**Европейская экономическая комиссия**

**Семьдесят вторая сессия**

**Предложение по поправкам к Правилам № 10  
(электромагнитная совместимость)**

**Представлено экспертом от Бельгии\***

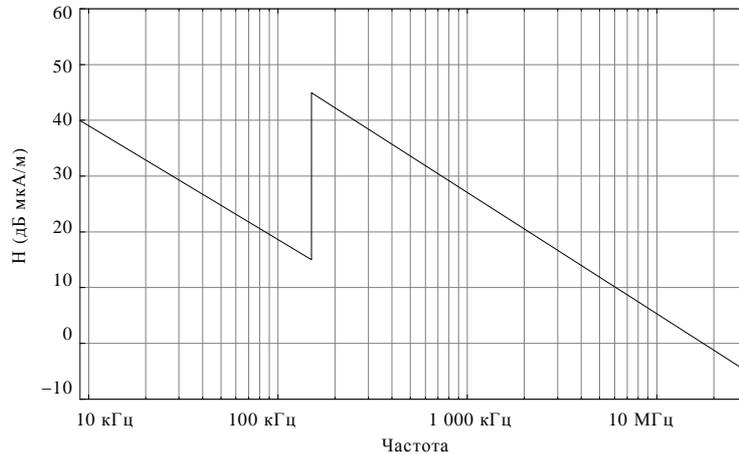
Троллейбус испытывают в неподвижном состоянии, а также при движении на малой скорости. В ходе испытания в неподвижном состоянии должны работать вспомогательные преобразователи (максимальный уровень выбросов не обязательно отмечается при максимальных нагрузках), а тяговый преобразователь должен быть под напряжением, но не функционировать.

В ходе испытания при движении на малой скорости скорость должна быть достаточно низкой, чтобы избежать искрения в скользящем контакте или его подпрыгивания, и достаточно высокой, чтобы позволить произвести электрическое торможение. Рекомендуемый диапазон скорости составляет  $20 \pm 5$  км/ч. При прохождении антенны транспортное средство должно ускоряться или замедляться с использованием примерно 1/3 максимального тягового усилия в данном диапазоне скоростей.

**b) Контрольные пределы для широкополосных помех, создаваемых транспортным средством**

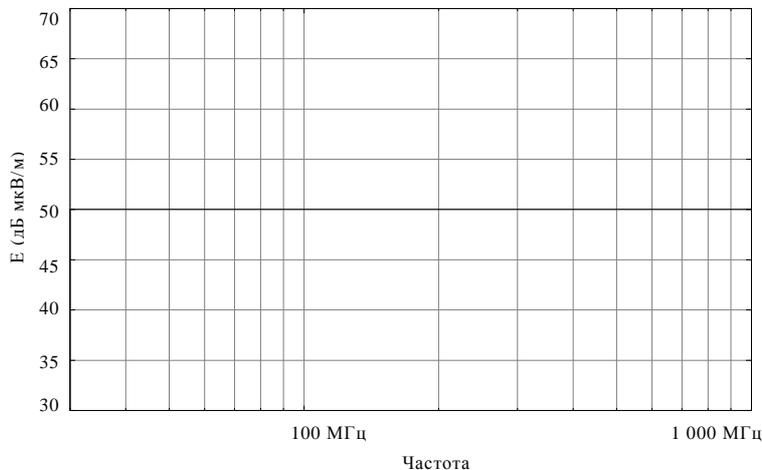
Расстояние между антенной транспортного средства и воздушной контактной сетью – 10 м

Предел E (дБ мкВ/м) на частоте F (МГц):
30–1 000 МГц
$E = 50$

Предельное значение помех, создаваемых транспортным средством  
В неподвижном состоянии - 10 м  
Квазипиковый детектор: полоса пропускания 120 кГц

**с) Контрольные пределы для широкополосных помех, создаваемых транспортным средством**

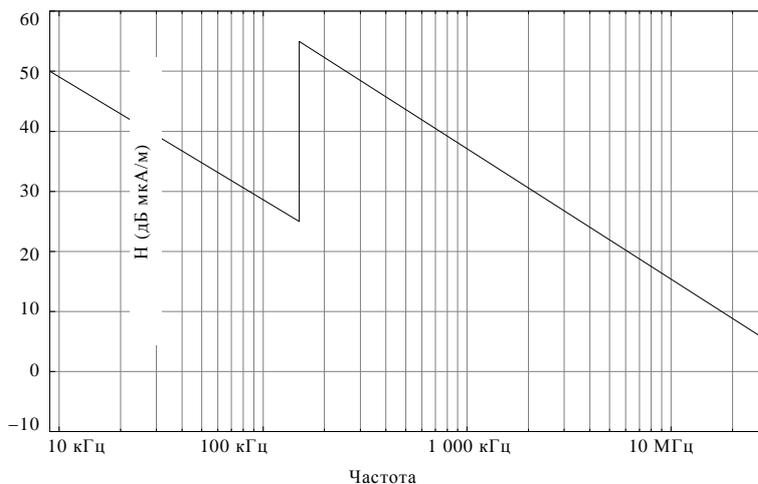
Расстояние между антенной транспортного средства и воздушной контактной сетью – 10 м

Предел Н (дБ мкА/м) на частоте F (МГц):	
0,009–0,150 МГц	0,150–30 МГц
$H = 50 - 20,46 \cdot \log (F/0,009)$	$H = 55 - 21,73 \cdot \log (F/0,15)$

Предельное значение помех, создаваемых транспортным средством  
В движении - 10 м

Пиковый детектор: полоса пропускания 200 Гц для f < 150 кГц  
полоса пропускания 10 кГц для f > 150 кГц

**д) Контрольные пределы для широкополосных помех, создаваемых транспортным средством**

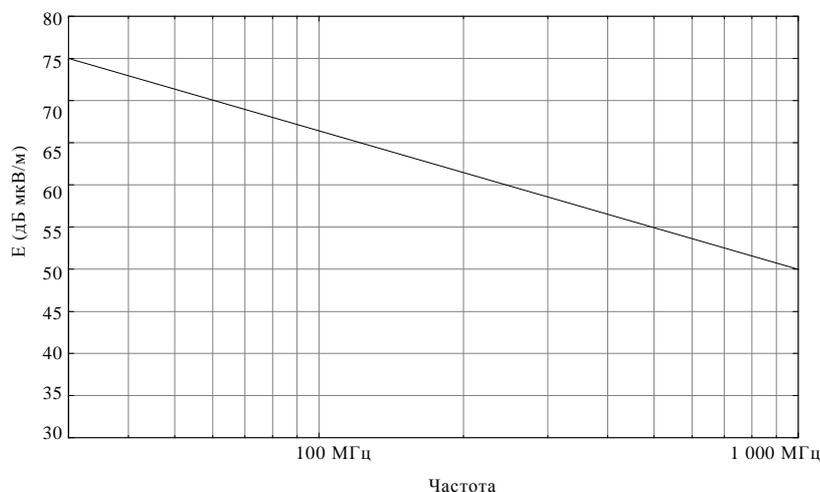
Расстояние между антенной транспортного средства и воздушной контактной сетью – 10 м

Предел E (дБ мкВ/м) на частоте F (МГц):
30 – 1 000 МГц
$E = 75 - 16,42 \cdot \log (F/30)$

Предельное значение помех, создаваемых транспортным средством  
 В движении - 10 м  
 Пиковый детектор: полоса пропускания 120 кГц
